改善箇所説明図

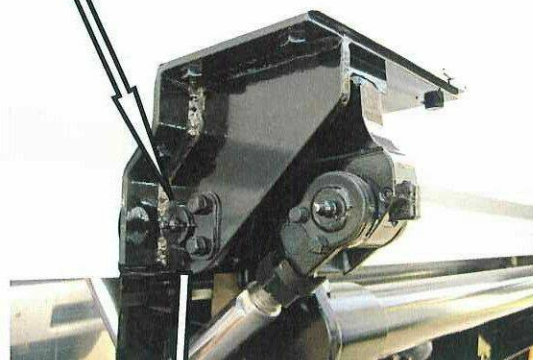
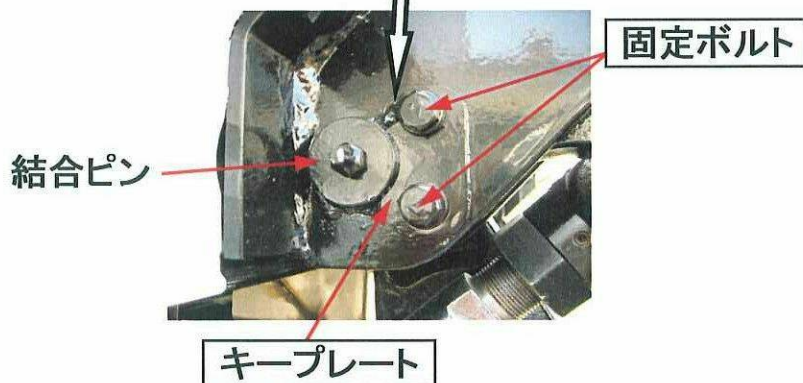
不具合発生箇所

テールゲート(オートターン式)を車体後部に組み付ける際、フロアプレートとリフトアームの結合ピンにグリースが給脂されていないため、当該ピンの抜け出し防止用のキープレートを固定している六角ボルトに過大な応力が発生し、折損することがある。そのため、そのままの状態で使用を続けるとキープレートが脱落し、最悪の場合、結合ピンが抜け出すおそれがある。

全車両、結合ピンに十分なグリースを給脂すると共にキープレート(M6用)及び固定ボルトを対策品(M8用)と交換する。
